Bonn, den 16.04.2021

## ADFC-Stellungnahme zum städtischen Verkehrskonzept für den Wettbewerb zur Neugestaltung der Rheinuferpromenade Bonn

### Erzbergerufer (Theaterstraße bis Josefstraße)

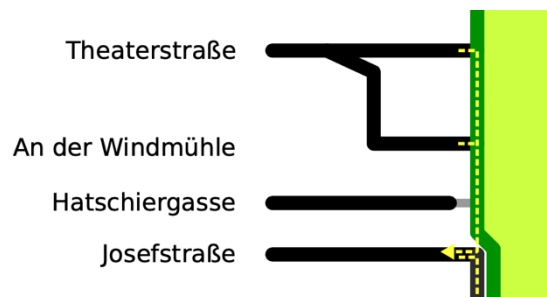
Hier sieht das Konzept der Stadtverwaltung eine Fahrspur für KFZ-Verkehr in südlicher Richtung vor. ADFC und Radentscheid schlagen eine Radspur vor, die ausschließlich für Bus- und Lieferverkehr sowie für die Anwohner zur Kfz-Benutzung in südlicher Richtung freigegeben wird.

### Teilabschnitt Mitte / Kennedybrücke (Josefstraße bis Rheingasse)

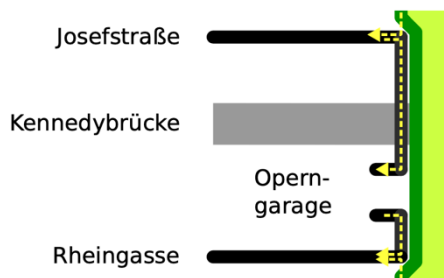
In diesem, für die Anbindung des Rheinufer an die Innenstadt entscheidenden Abschnitt, sieht die Beschlussvorlage weiterhin zwei Fahrspuren für den KFZ-Verkehr vor. Das ist unnötig und widerspricht der Zielsetzung des Wettbewerbs.

Begründet wird dies mit der Brückenumfahrt (Verkehre von Beuel kommend über die B9 nach Bad Godesberg) und der Zufahrt in die Operngarage. Diese Argumente sind nicht stichhaltig. Die bereits heute ausgeschilderte Verkehrsführung von Beuel nach Bad Godesberg verläuft über Kölnstraße -> Stiftsplatz -> Sandkaule. Das indirekte Linksabbiegen über das Rheinufer dient aktuell als Schleichweg und muss zukünftig unterbunden werden. Darüber hinaus gibt es weitere Alternativen. Nach Kappung des Cityrings besteht auch keine Notwendigkeit mehr, Verkehre Richtung Hauptbahnhof über diese Strecke zu führen. Die

Zufahrt zur Operngarage ist über die Josefstraße und die Garageneinfahrt an der Straße Berliner Freiheit/Kennedybrücke gewährleistet.

Das Konzept von ADFC und Radentscheid sieht für diesen Bereich eine Einbahnstraßenregelung Richtung Süden und eine Kappung des KFZ-Verkehrs vor der Operngarage vor. Die Ausfahrt erfolgt über die Rheingasse, die Fußgängerampel kann entfallen. Nur so bleibt an dieser, durch die Brücke entstehende, Engstelle ausreichend Platz für Fuß- und Radverkehr und eine attraktive Anbindung der Innenstadt an das Rheinufer möglich.

### Südlicher Teil (Rheingasse bis Zweite Fährgasse)

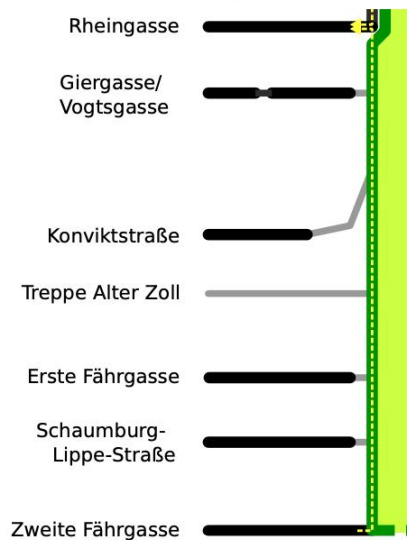
Die Beschlussvorlage sieht für diesen Bereich KFZ-Verkehr auf einer Fahrspur Richtung Süden vor. Das führt nicht zu einer ausreichenden Reduktion des Durchgangsverkehrs.

Dementsprechend spricht das Konzept der Stadtverwaltung auch nur von einer Reduzierung des KFZ-Verkehrs um 50%. Dies ist ein erneuter Widerspruch mit den Zielen des Wettbewerbs. Daher sollte die vorgeschlagene Führung von ADFC und Radentscheid Teil der Wettbewerbsausschreibung werden:

- Neben dem Fußgängerbereich verläuft stadtseitig eine breite Zweirichtungsradführung
- Sonderverkehr kann die Zweirichtungsradführung in Fahrtrichtung Norden nutzen
- Haltebuchten für Busse auf der Rheinseite, wodurch ein konfliktfreier Ein- und Ausstieg gewährleistet ist
